Odborný posudek

Zjištění skutečného stavu střechy bytového domu Amurská čp. 1220,1221,1222,1223, Praha - Vršovice

Zpracovaný pro objednatele : Společenství vlastníků jednotek pro dům Amurská
čp. 1220, 1221,1222,1223 Praha -Vršovice
Amurská 1222/4
100 00 Praha 10

F27 Chybně dořezané tašky u výlezu , nelze otevřít

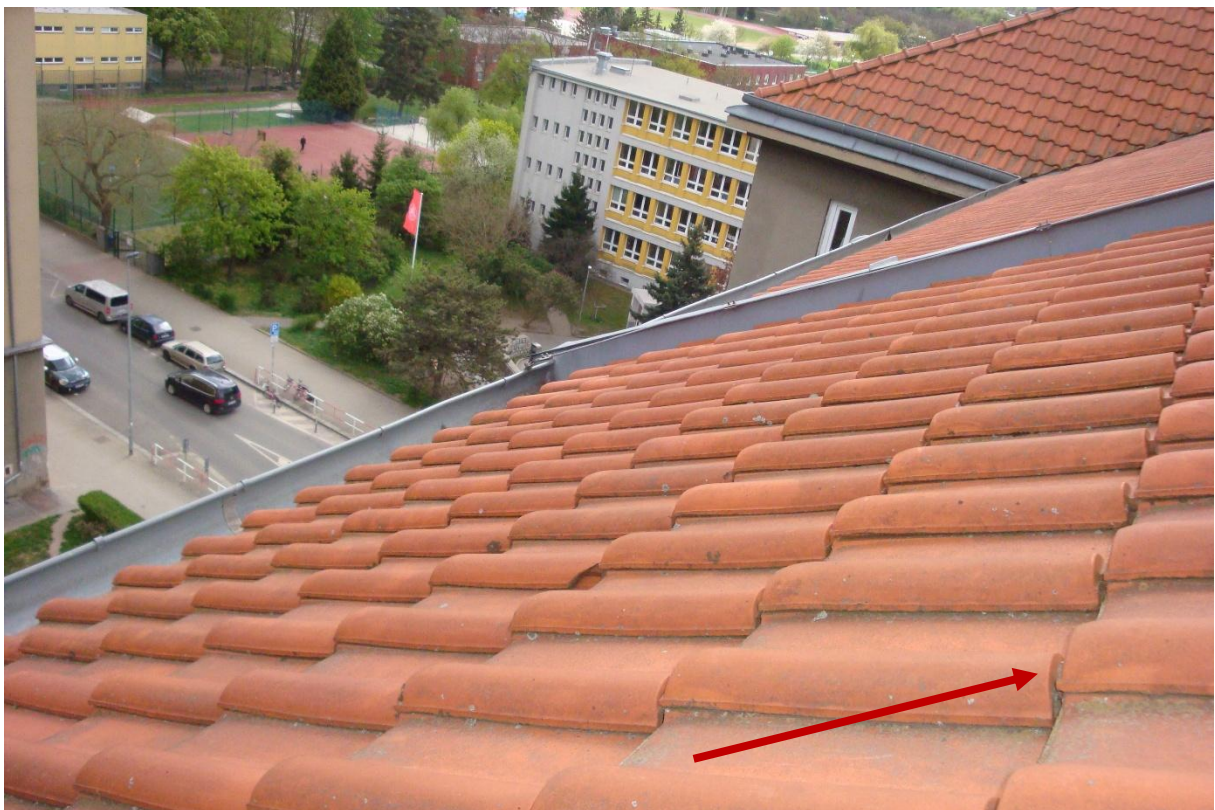
Tašky podél výlezových oken jsou dořezané mnohde chybně tak, že výlezy nejdou otvírat a podél jsou tašky dokryté a řezané nerovnoměrně, je vidět, že nebylo určeno přesné rozměření krytí.
